Beilage zur Installationsanleitung 805391 D und 805392 D für GP 310 u. GP 410

Abdichtung der Kesselglieder bei der Montage des Kesselblockes

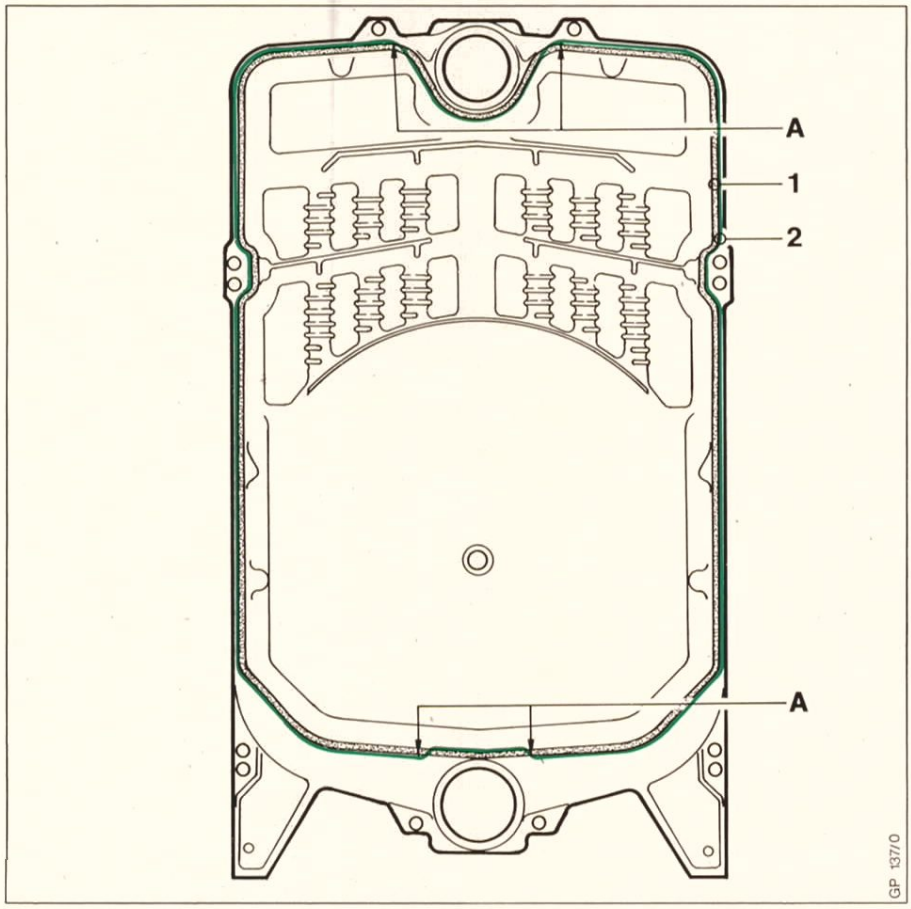
Aufbringen des wärmebeständigen Kittes auf die Kesselglieder **nicht** wie in der entsprechenden Installationsanleitung auf Seite 6 beschrieben vornehmen.

Aufbringen des wärmebeständigen Kittes **nur** gemäß nebenstehender Abbildung.

Beim Auftragen des wärmebeständigen Kittes (2), im Nebenbereich (siehe Pos. A) wie dargestellt von der Außenseite der Dichtschnur (1) auf die Feuerraumseite wechseln.
